**LEVANTAMIENTO DE OBSERVACIONES DEL MINISTERIO DE ENERGÍA Y MINAS
(MINEM)**

INFORME DE EVALUACION N° 213 -2020-MINEM/DGAAH/DEAH

**Servicio de Consultoría para la elaboración de los Planes de Rehabilitación de 12 sitios
impactados por las actividades de hidrocarburos en la cuenca del Río Tigre**

Levantamiento de Observaciones Sitio S0122 (Sitio 17)

Figura 4. Área Delimitada para el Sitio S0122 (Sitio 17)

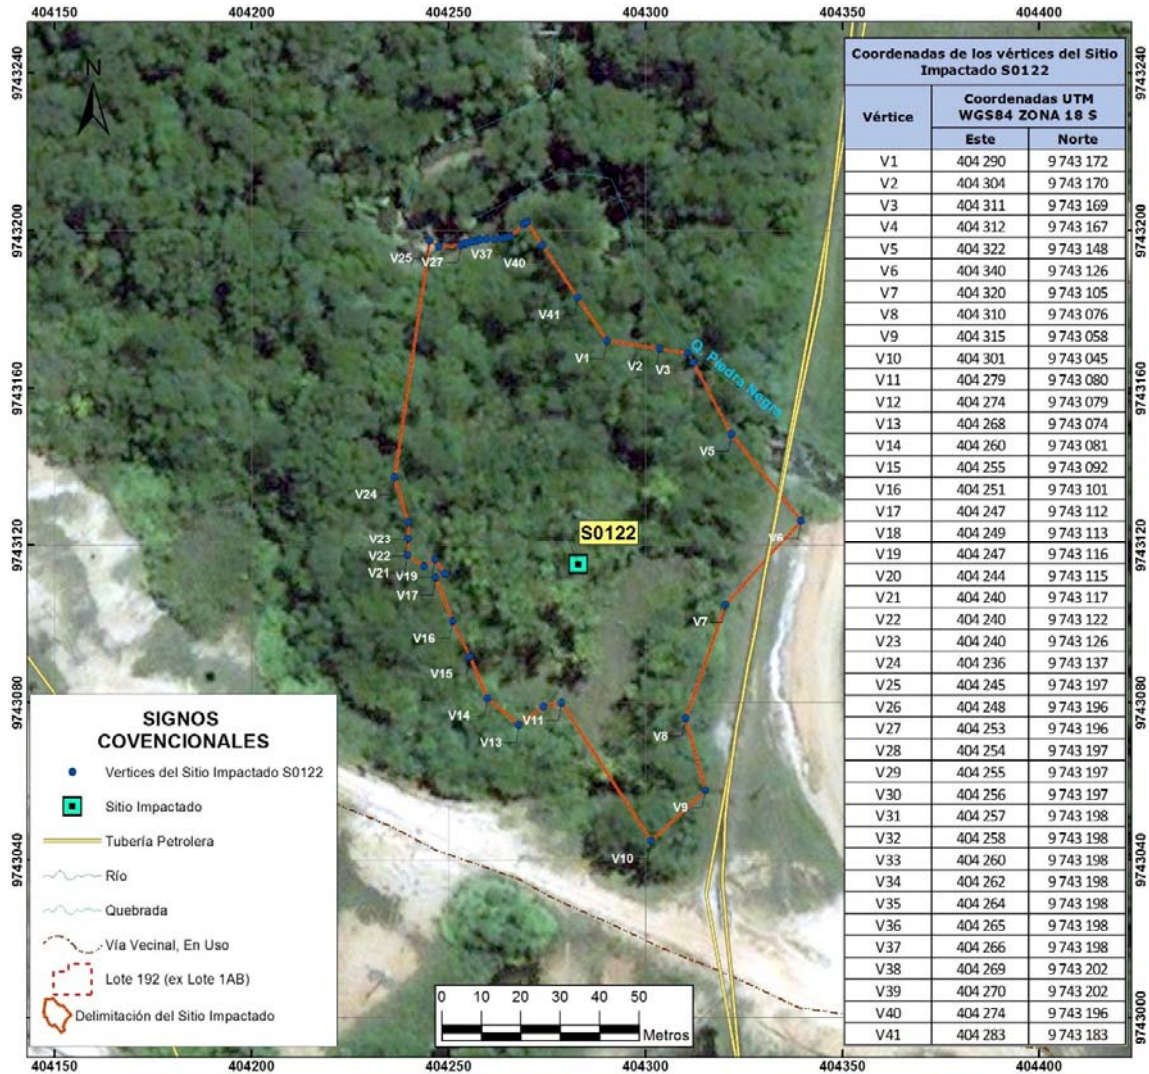
- (ii) Para efectos de la delimitación del sitio impactado, considerar los resultados del muestreo de suelo complementario, conforme a lo establecido en la Observación N° 9.
- (iii) En atención a los numerales (i) y (ii), se deberá presentar las coordenadas de los vértices del Sitio Impactado, las cuales deberán plasmarse en la Figura 3-83, así como en el Mapa S0122-CEV-CSI-09. Respecto a este último, el mapa deberá encontrarse suscrito por el/la profesional responsable de su elaboración.

- (ii) De acuerdo a lo mencionado en la respuesta a la Observación N° 9, no se requieren muestreo de suelo complementario.
- (iii) Considerando que no existe modificación al área del sitio impactado, se corrige la Tabla 3-106 del Plan de Rehabilitación del Sitio S0122 en la cual se presentan los vértices del sitio impactado, quedando finalmente expresada de acuerdo a la **Tabla 13** de este documento. Se agrega los vértices a la Figura 3-83 al PR quedando expresado de acuerdo a la

Figura 4 de este documento. Adicionalmente en el **Anexo Observación 19** de este documento se presenta el Mapa S0122-CEV-CSI-09 con los vértices mencionados, suscrito por el profesional responsable de su elaboración.

Finalmente, se debe mencionar que las aclaraciones, correcciones y adiciones realizadas al Plan de Rehabilitación del sitio no modifican los resultados o las conclusiones finales incluidos en el documento.

Figura 5. Esquema del Muestreo Vertical de Suelo

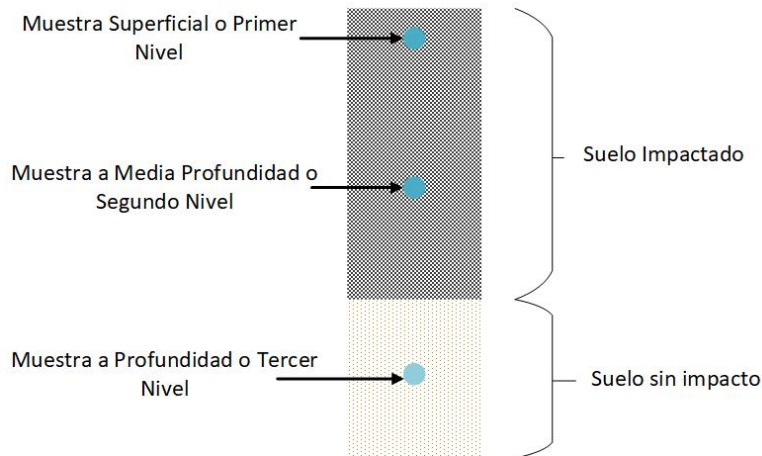
En atención a la presente Observación, deberá corregir la información consignada en el PR del Sitio S0122, teniendo mayor énfasis en los Ítems 4.2.1 y 4.10.1, así como en los Anexos 6.11.3 y 6.11.5.

- Las muestra tomadas a profundidad se realizaron para delimitar la extensión vertical de la afectación; es decir, se buscaron zonas sin impacto (material limpio o con mínimo impacto), tal como se observa en la siguiente

- Figura 5.**
- El cálculo del UCL empleando muestras ubicadas a profundidad con bajas concentraciones (en algunos casos menores al límite de detección) resultaría un UCL subestimado. Tomando una posición conservadora para proteger a los receptores del sitio se han excluido estas muestras.

Por lo mencionado no se requiere corregir ninguno de los ítems o anexos relacionados al cálculo del UCL en el Plan de Rehabilitación del Sitio S0122.
